SUEZ RV FRANCE

CHAUFFERIE CSR DE NEUVILLETTE ET THENELLES (02)

**Mémoire en réponse suite à l'avis de la MRAe Hauts-de-France sur le projet de création
d'une chaufferie CSR à Neuville et Thenelles (02)**

14 mars 2022

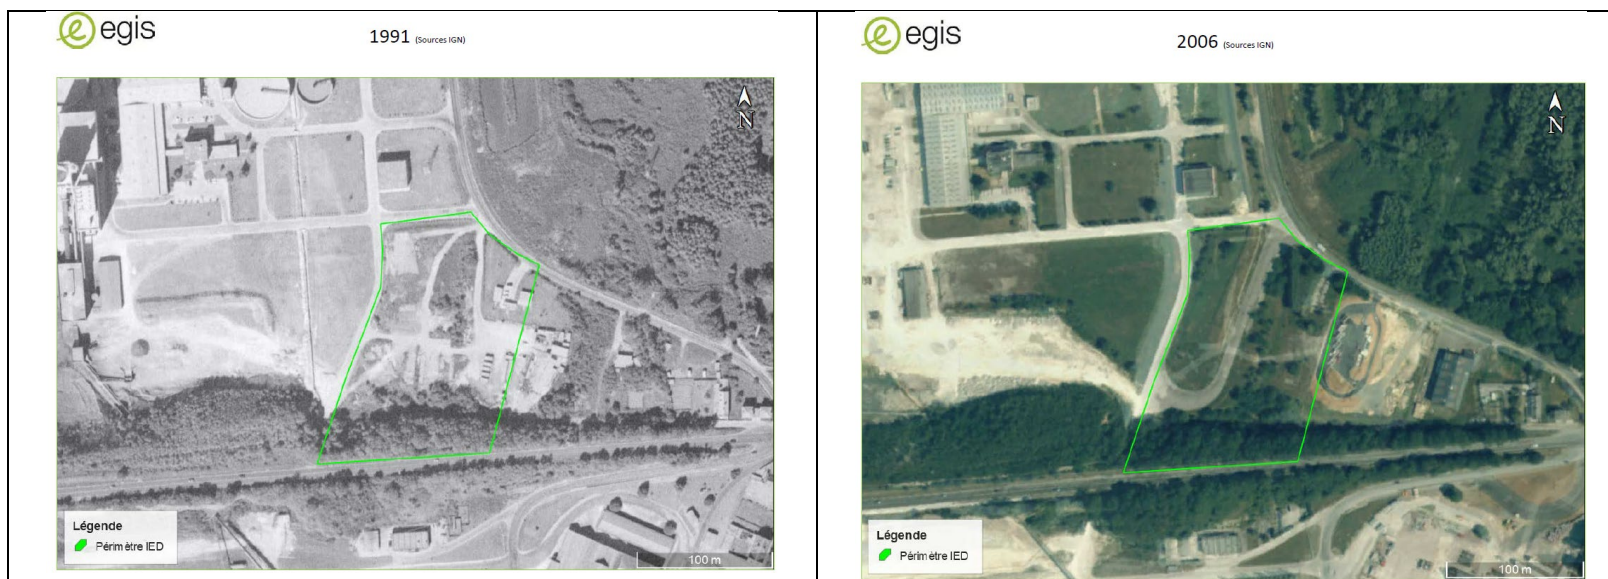
L'autorité environnementale recommande d'étudier des scénarios alternatifs complémentaires afin d'éviter les impacts sur les secteurs à forts enjeux pour la biodiversité.

Comme le montrent les photographies aériennes issues de Géoportail, l'emprise du site de la chaufferie a été exploitée industriellement des années 60 à la fin des années 1990, avec dans un premier temps de l'extraction de matériaux, puis une exploitation industrielle. C'est à la suite de la fermeture de la cimenterie que l'activité a été réduite sur cette emprise, celle-ci se limitant à la création et utilisation d'une voirie.

Il est important de rappeler que l'emprise du projet de chaufferie se situe à l'intérieur de l'emprise industrielle exploitée aujourd'hui par Tereos, site déjà fortement artificialisé et impacté, et en dehors de tout milieu naturel.
